# 第 17 回 九頭竜川水系足羽川ダム 事業費等監理委員会資料

—足羽川ダム建設事業—

令和 5年 6月 1日

足羽川ダム工事事務所

#### 支保工パターンの変更

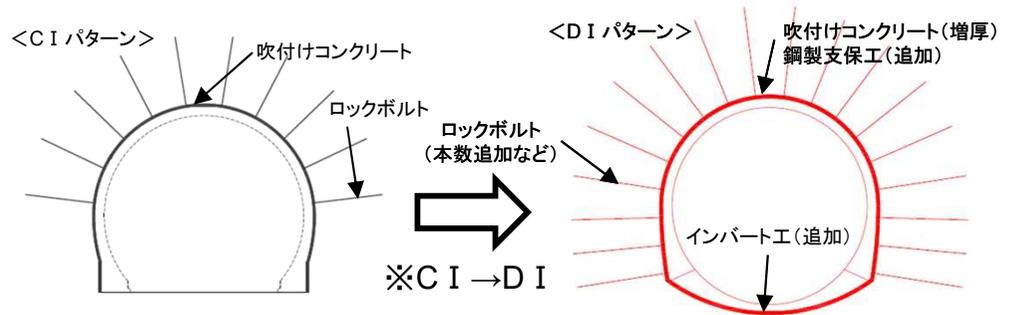
○令和2年9月以降、掘削時の岩判定により、当初ボーリング調査や弾性波探査から想定していた地質より脆弱な地山状態を確認したため、支保工パターンを変更する必要が生じた。

・当初想定していた地質に対し、掘削を行い確認した地山が脆弱であったため、支保工の変更・補助工法を追加

- ・ロックボルト本数追加
- ・吹付けコンクリート増厚
- ・鋼製支保工追加
- ・インバート工追加

転流工(仮排水トンネル)縦断図

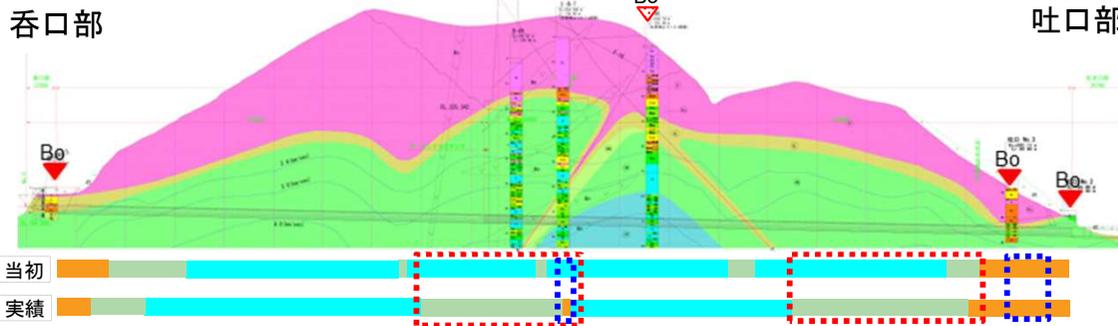
- 転流工(仮排水トンネル)の掘進時(令和元年9月)に行った岩判定により、当初想定していた地質より脆弱な地山状態であることを確認したため、支保工パターン等を変更する必要が生じた。
- 令和2年7月にダムサイト左岸法面にて地すべりによる変状が発生したため、地すべり対策工等を実施する必要が生じた。

- ・掘削の進捗に伴い、当初想定地質より脆弱な地山状態が確認されたため、掘削・支保工パターンを変更した。
- ・また、トンネル掘削時に天端部の抜け落ちが起きたため、作業時の安全確保として掘削の補助工法(フォアポーリング)を追加した。

### ■建設発生土の増加による変更

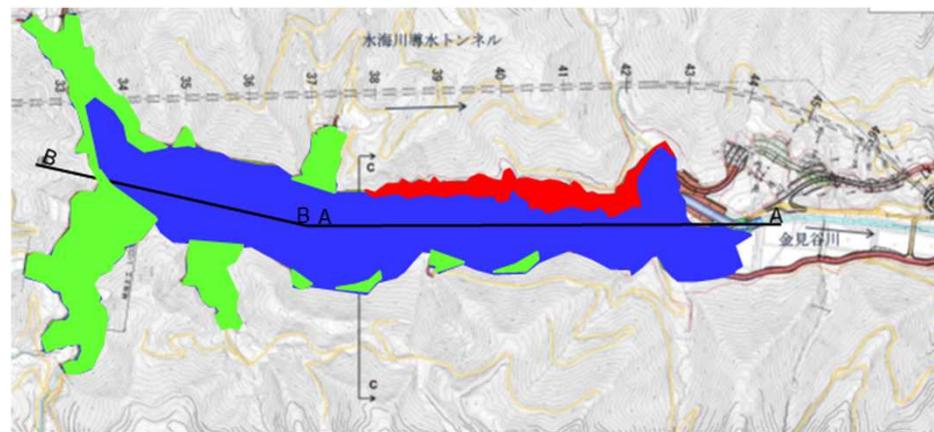
○令和2年8月のダム本体工事着手以降、ダム本体の基礎掘削や原石山の採取土がダム本体コンクリートの骨材に使用できない土砂が多く、建設発生土量を変更する必要が生じた。

建設発生土受入量: 約200万m<sup>3</sup>

建設発生土受入量: 約250万m<sup>3</sup>

受入量変更に伴う形状変更箇所  
(盛土高の変更)

圧縮補強土工、転石除去・落石対策工実施箇所

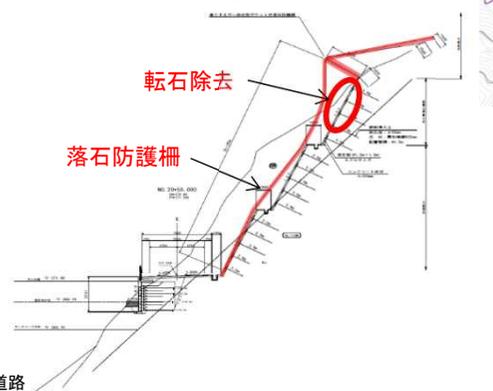
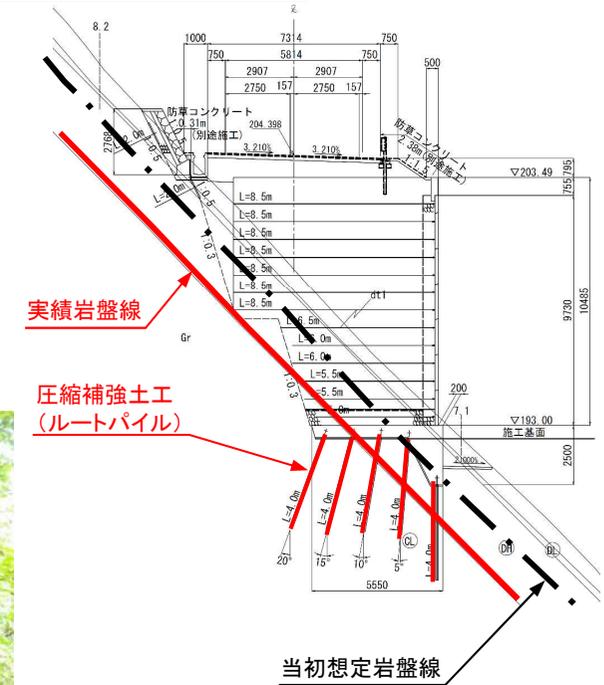
○令和4年10月以降、付替道路工事において、切土後に道路設置に必要な地耐力を確認したところ、当初想定より岩盤線が深く、設計支持力を満足しないことを確認したことから、補強土壁の安定性を確保するための圧縮補強土工(ルートパイル)を追加する必要が生じた。

○令和3年6月以降着手している工区において、詳細な測量などの現地確認を行ったところ、転石が散在していることが明らかとなり、落石対策として転石除去及び落石防護柵設置を追加する必要が生じた。

### ■ベルトコンベヤルートの見直し

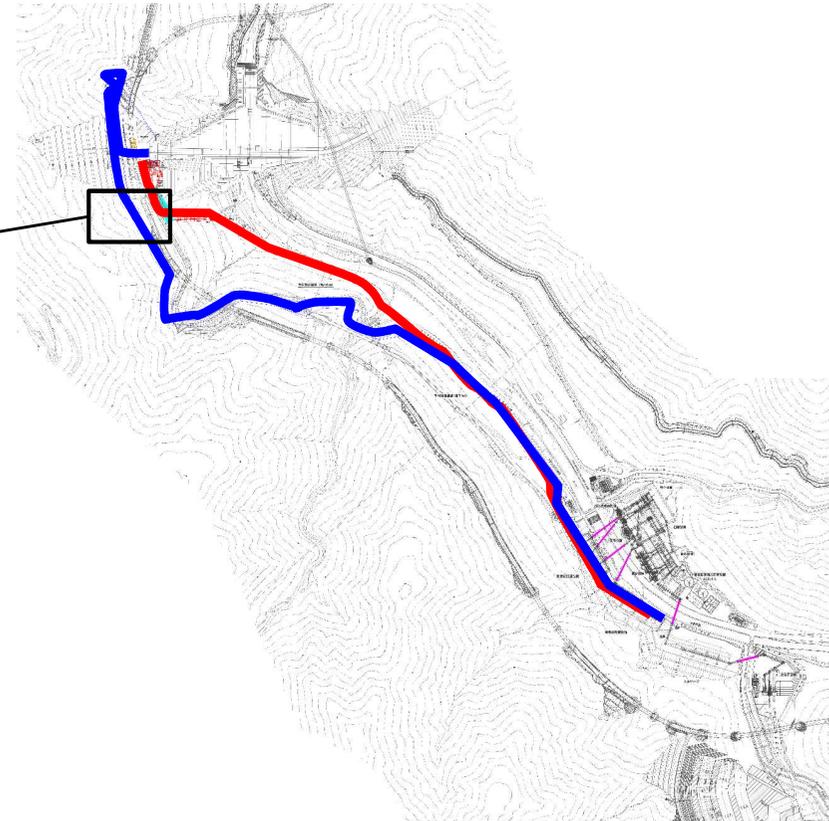
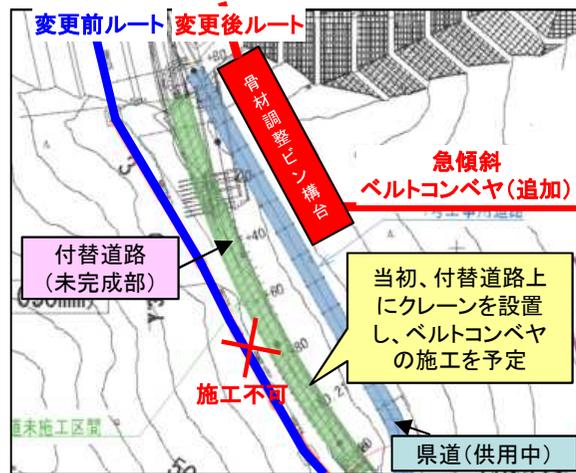
○現行計画では、ベルトコンベヤの設置は、供用前の付替道路上での施工を前提とした計画としていた。令和2年8月のダム本体着手時点において、基礎地盤における地質条件の変更や転石落石対策による進捗の遅れにより付替道路が完成していなかったため、付替道路上での施工が不可能であることからルートを変更した。ルートの変更に伴い、ベルトコンベヤの構造変更（急傾斜ベルトコンベヤ）等を行う必要が生じた。

図 堤趾部置換コンクリート掘削範囲

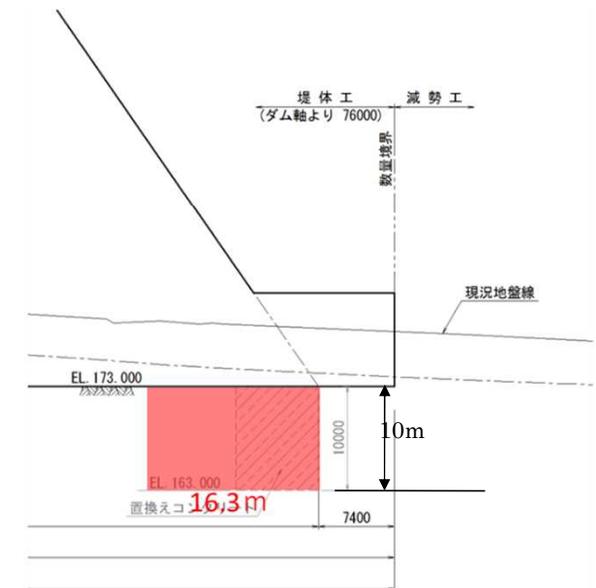
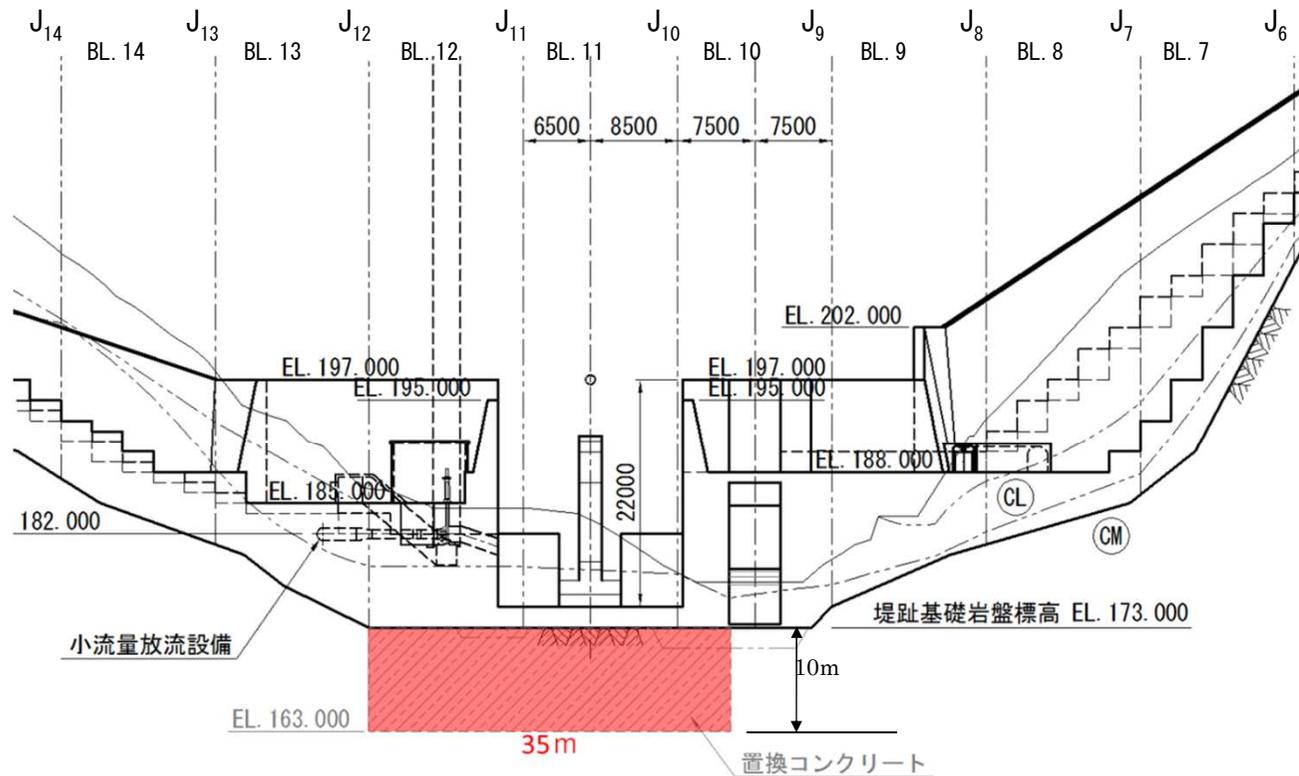
○当初計画では、ダム堤趾部付近の基礎岩盤深部に低強度部が想定されたことから、岩盤を掘削し、コンクリートに置き換える施工を計画していたが、低強度部が連続して分布していないことを確認することで、置換コンクリートの施工を省略した。

原石山掘削断面イメージ図

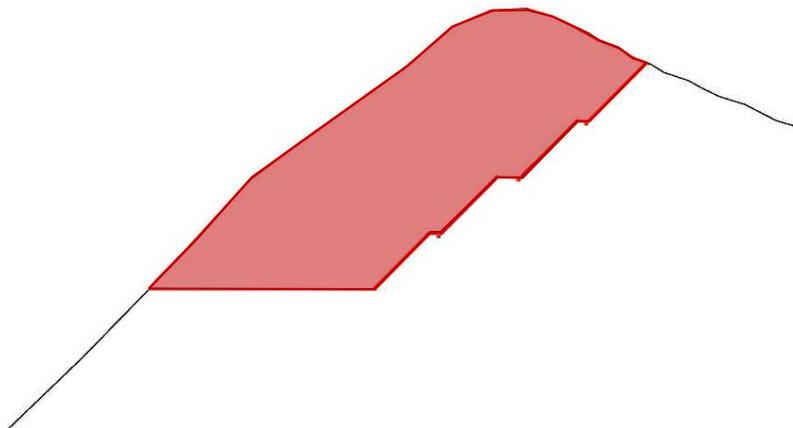
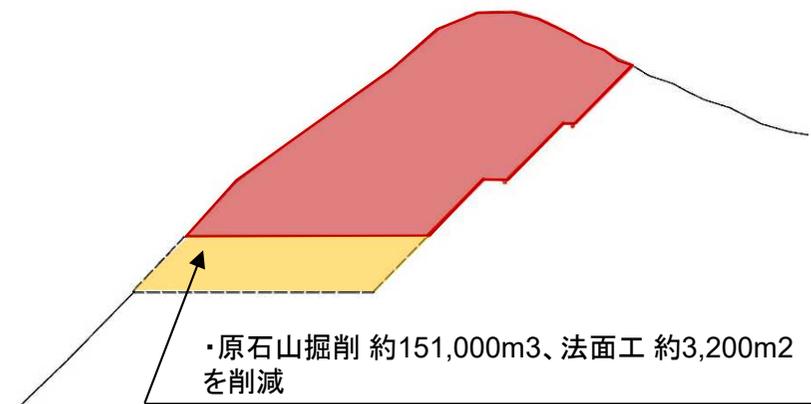
○水海川導水トンネルの掘削ズリ及び堤体基礎掘削で発生した岩石を、ダム堤体コンクリート用骨材として有効活用を図った。

・水海川導水トンネルの掘削ズリ(約40,000m<sup>3</sup>)と堤体基礎掘削の岩石(約30,500m<sup>3</sup>)を活用

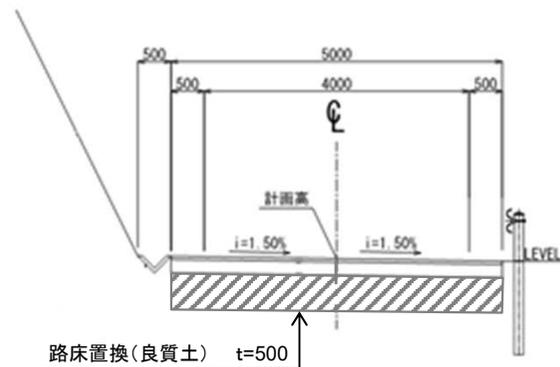
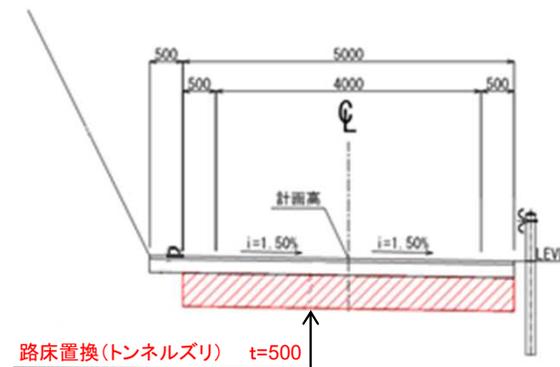
○水海川導水トンネルの掘削ズリや、他事業で発生したズリ(岩ズリ)を、路盤材や敷砂利等として有効活用を図った。

現設計

変更案

### 4-4. 付替林道(小部子線)計画の見直し【約0.5億円減】

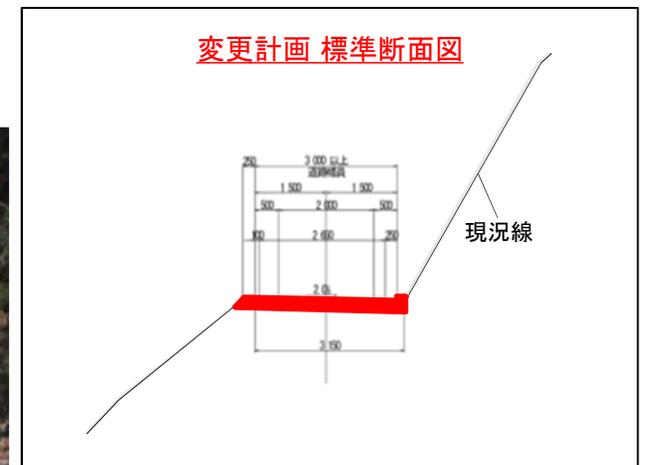
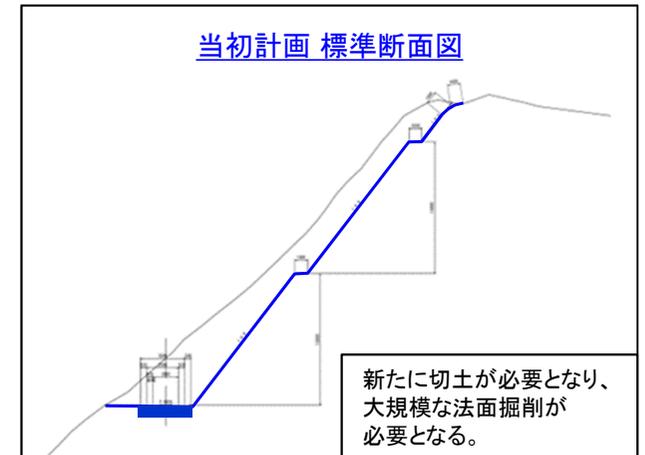
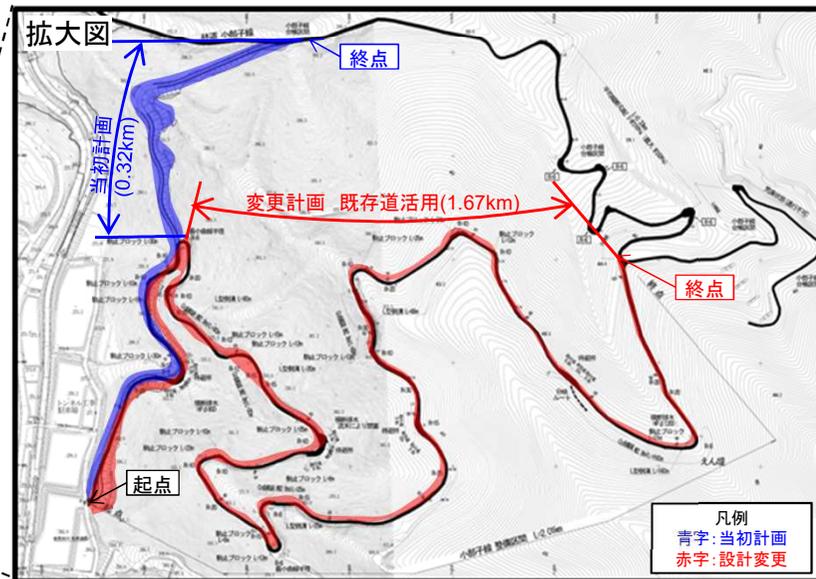
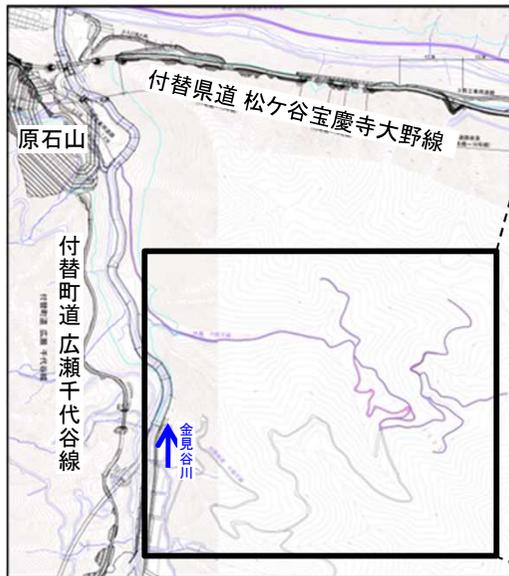
○当初計画では、新たに法面掘削が必要な区間を含むルートを計画していたが、整備されていた既存道を活用することで、大規模な法面掘削を減らすルートへ見直しを行った。
